Szpital Wojewódzki w Poznaniu  
Sekcja Zamówień Publicznych  
UL. Juraszów 7/19  
60-479 Poznań

Pismo: SZW/SZP/69/2018/6

## ODPOWIEDŹ na zapytania w sprawie SIWZ

Uprzejmie informujemy, iż w dniu 2018-09-26 do Zamawiającego wpłynęła prośba o wyjaśnienie zapisu specyfikacji istotnych warunków zamówienia, w postępowaniu prowadzonym na podstawie przepisów ustawy z dnia 29 stycznia 2004 roku Prawo Zamówień Publicznych (t.j. Dz. U. z 2017 r. poz. 1579 z późn. zm.) w trybie **przetargu nieograniczonego** na: **Dostawę sprzętu i aparatury medycznej na potrzeby Szpitala Wojewódzkiego w Poznaniu - powtórka (15 zadań częściowych)**,

### **ZAMÓWIENIE CZĘŚCIOWE NR 11: URZĄDZENIE DO ĆWICZEŃ KOŃCZYN DOLNYCH.**

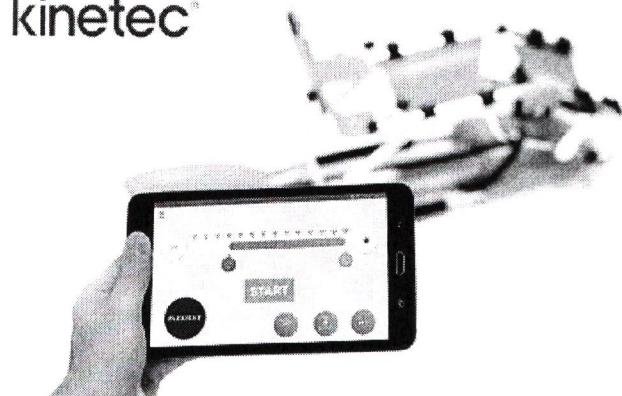
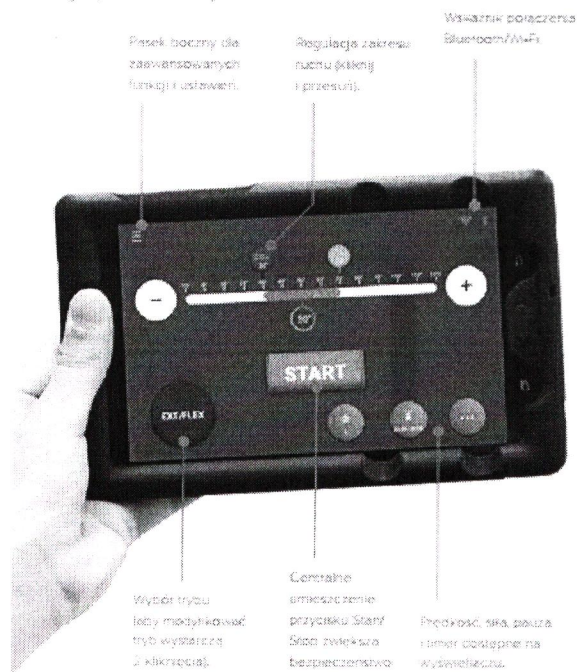
Czy zamawiający dopuści szynę CPM o następujących parametrach?

# Spectra Kompanion™

Odpowiedź: Zamawiający nie dopuszcza.
